## Bescheid

**über die Änderung, Ergänzung und Verlängerung der Geltungsdauer der allgemeinen bauaufsichtlichen Zulassung vom**

Zulassungsnummer:  
**Z-19.14-1259**

**Brandschutzverglasung "HUECK GS C"**  
**der Feuerwiderstandsklasse G 30 nach DIN 4102-13**

Anlage Ä/E/V1 zum Änderungs-,  
Ergänzungs- und  
Verlängerungsbescheid  
vom 30. APR. 2009  
zur Zulassung  
Nr. Z-19.14-1259  
vom 24. Mai 2004

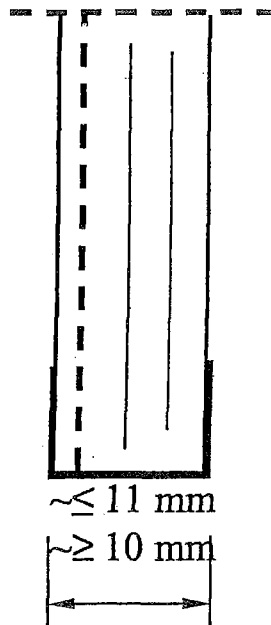
- 2 Der Abschnitt 2.1.1 erhält folgende Fassung:  
Für Brandschutzverglasungen nach dieser allgemeinen bauaufsichtlichen Zulassung sind Verbundglasscheiben nach DIN EN 14449<sup>11</sup> der Firma Pilkington Deutschland AG, Gelsenkirchen, vom Typ "Pilkington Pyrodur 30-201" gemäß Anlage E/Ä/V1 zu verwenden.  
Es dürfen nur solche Scheiben verwendet werden, die den jeweiligen Bestimmungen der Bauregelliste B Teil 1, den Technischen Baubestimmungen und den Bestimmungen der Bauregelliste A Teil 1, lfd. Nr. 11.14 und bezüglich des Brandverhaltens den Bestimmungen der allgemeinen bauaufsichtlichen Zulassungen Nr. Z-19.14-515 entsprechen.  
Die Scheiben müssen hinsichtlich Aufbau, Zusammensetzung und Herstellungsverfahren denen entsprechen, die bei den Zulassungsprüfungen verwendet wurden.

- 12 Die Anlage 22 der allgemeinen bauaufsichtlichen Zulassung wird durch die Anlage Ä/E/V 1 dieses Bescheides ersetzt.

## Verbundglasscheibe „Pilkington Pyrodur® 30-201“

Brandschutz-Verbund-Sicherheitsglas gemäß DIN EN 14449 bestehend aus Floatglasscheiben mit zwischen liegenden Funktionsschichten und Sicherheitsfolie.

Die Scheibenkante ist allseitig umlaufend mit einem Spezialklebeband ummantelt.
